INSTRUKCJA SERWISOWA

BIEŻĄCE MODYFIKACJE W SILNIKACH ROTAX® TYPU 912/914 (wszystkie wersje)

Ta instrukcja zastępuje SI-912-020 76 oraz SI-914-022 R7 z dnia 15 Maj 20136.

Bieżące modyfikacje w silnikach ROTAX®.

fig. 3

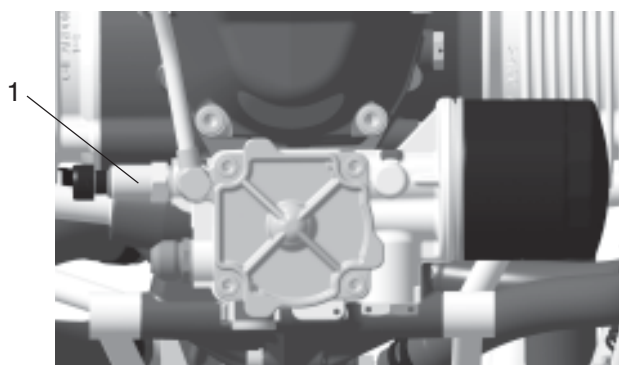
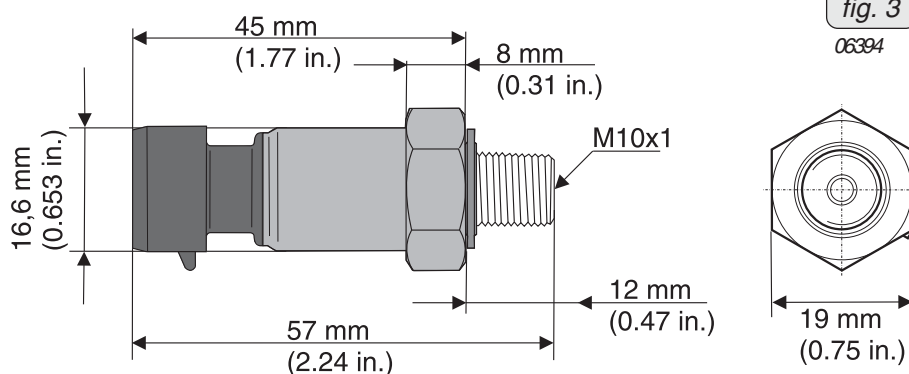
1) Wprowadzenie nowego czujnika ciśnienia oleju w silnikach ROTAX® 912/914

◆ **UWAGA:** Długość przewodu czujnika można regulować w zależności od zabudowy silnika, np. skracać lub wydłużać. W celu przedłużenia należy użyć odpowiedniego przewodu (Olflex® Heat 260 MC 2x0,5 mm² (AWG 20) lub odpowiednika). Przewód oporowy lub podobne nie jest wymagany.

- ◆ UWAGA: Z powodu konfiguracji elektrycznego czujnika ciśnienia, wskaźnik będzie wskazywał na ziemi ciśnienie ok. 0,2 bar (3 psi) (w zależności od wysokości i ciśnienia atmosferycznego). Odpowiednie wskaźniki oferowane są przez różnych producentów (np.: ROAD lub Aviasport).
- ▲ PRZESTROGA: Certyfikacja do aktualnych wymagań przepisów takich jak FAR lub EASA, musi zostać przeprowadzona przez budowniczego statku powietrznego.
